**Mémoire en réponse à la décision de la MRAe
sur le zonage des eaux pluviales**

Octobre 2025

Synthèse de la décision de la mission régionale d'autorité environnementale et réponses apportées

Secteurs concernés par le schéma directeur:

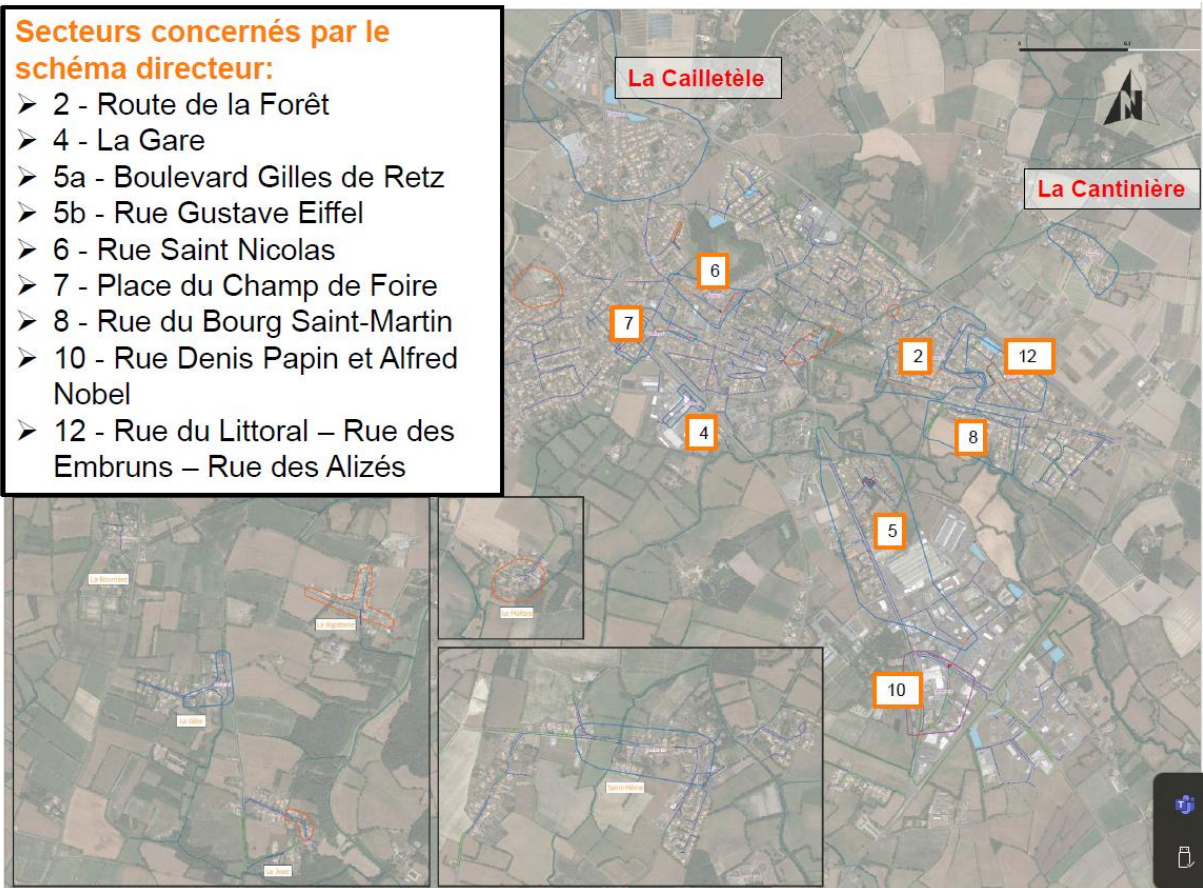
- un schéma directeur d'assainissement des eaux pluviales réalisé en 2020 est évoqué sans que ce dernier soit présenté en détail ; il est fait mention qu'il a permis d'identifier douze secteurs présentant des « dysfonctionnements importants pour une pluie décennale concomitante à un niveau haut hivernal » [de la nappe phréatique] ; l'optimisation du débit de fuite de certains ouvrages de régulation permettrait de solutionner un certain nombre des débordements observés ;

La commune a souhaité se doter d'un outil d'aide à la décision pour la gestion des eaux pluviales et a réalisé en 2020 un schéma directeur d'assainissement qui intégrait également un zonage d'assainissement pluvial.

Le schéma directeur a permis de faciliter la compréhension du fonctionnement hydraulique de la commune et d'identifier les secteurs nécessitant des travaux. Ceux-ci sont répertoriés sur la carte ci-dessous.

- 2 - Route de la Forêt
- 4 - La Gare
- 5a - Boulevard Gilles de Retz
- 5b - Rue Gustave Eiffel
- 6 - Rue Saint Nicolas
- 7 - Place du Champ de Foire
- 8 - Rue du Bourg Saint-Martin
- 10 - Rue Denis Papin et Alfred Nobel
- 12 - Rue du Littoral – Rue des Embruns – Rue des Alizés

Plusieurs secteurs ont ainsi fait l'objet de préconisations qui sont détaillées dans le rapport annexé à ce mémoire. Celui-ci n'avait pas été joint à la demande initiale d'examen au cas par cas.
